Lo schema elettrico dell'Autovox RRA 663 - RRA 1263.

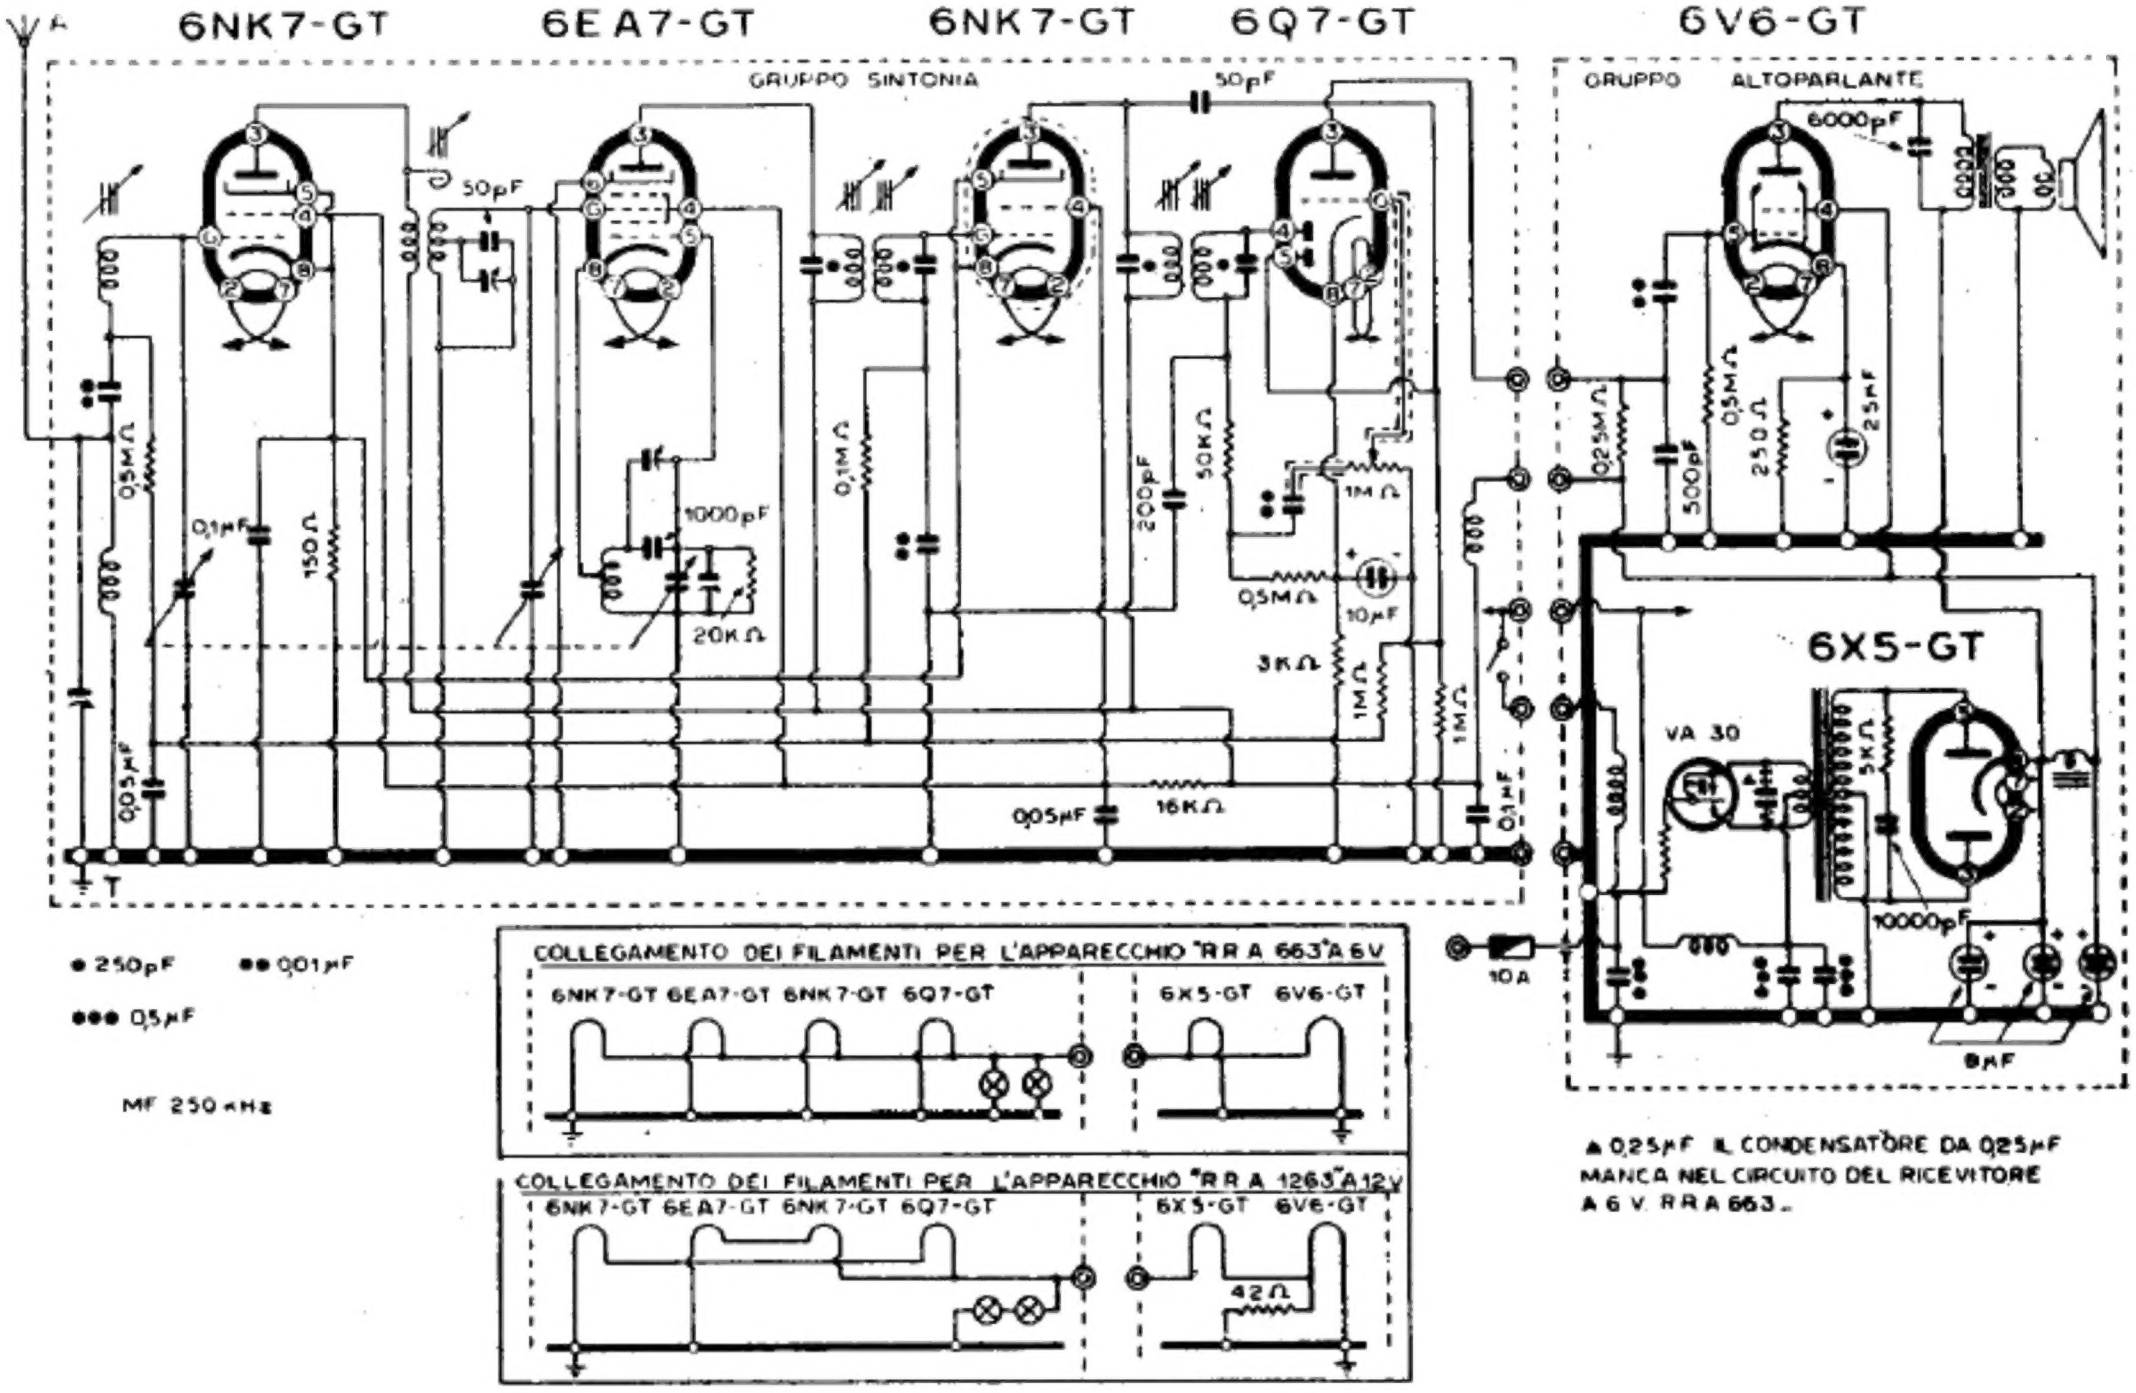
▲ 0,25μF IL CONDENSATORE DA 0,25μF MANCA NEL CIRCUITO DEL RICEVITORE A 6 V. RRA 663.
